## 改善箇所説明図②

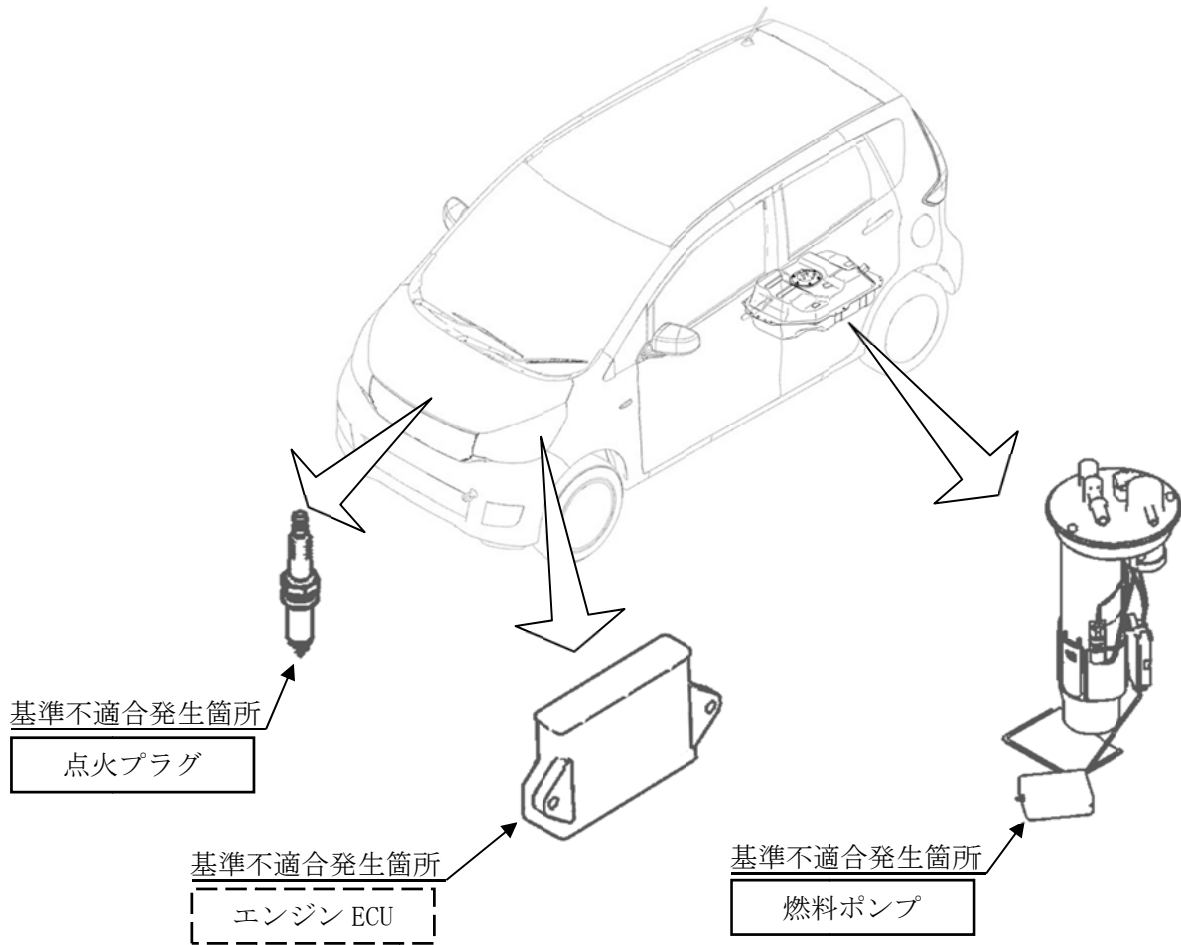
燃料ポンプにおいて、製造時の燃料流量の管理が不適切なため、燃料流量が少ないものがある。また、エンジンを制御するコントロールユニット(エンジン ECU)の制御プログラムが不適切なため、燃料噴射量が過剰となることがある。これらに加えて、点火プラグの仕様が不適切なため、点火プラグのくすぶりが発生し、始動時間が長くなったり、始動不能に至ったりするおそれがある。

全車両、エンジン ECU のプログラムを対策品に書き替える。また、車両の類別により燃料ポンプおよび点火プラグの改善が必要な場合は、燃料ポンプおよび点火プラグを確認し、燃料ポンプは良品に交換、点火プラグは仕様変更品に交換する。

識別：運転者席側ドアチェッカーのヒンジにあるピン頭部に白又は黄色ペイントを塗布する。
